Gelijkvloers
Geplande toestand

Lieremanstraat 27
9000 Gent

datum
25/03/2024

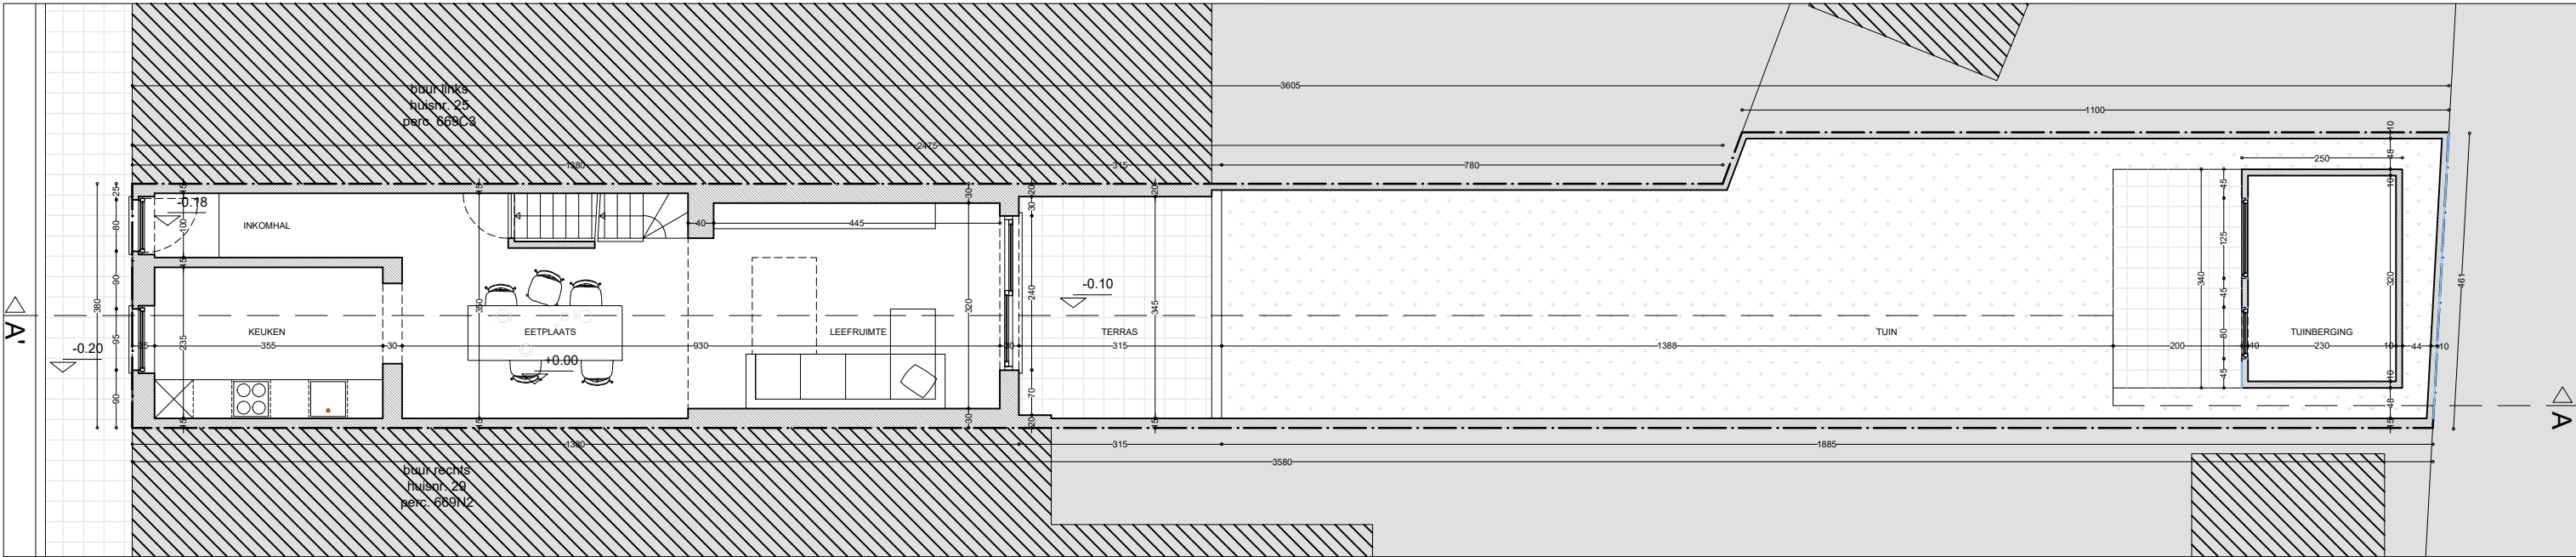
ZIE BIJZONDERE VOORWAARDE(N)

Bij nieuwe terrasverharding:
De verhardingen moeten waterdoorlatend worden aangelegd (en hebben geen helling van meer dan 2%) en/of deze niet-waterdoorlatende verhardingen moet kunnen afwateren naar een voldoende grote onverharde groenzone (die minstens ¼ van de afwaterende oppervlakte is).
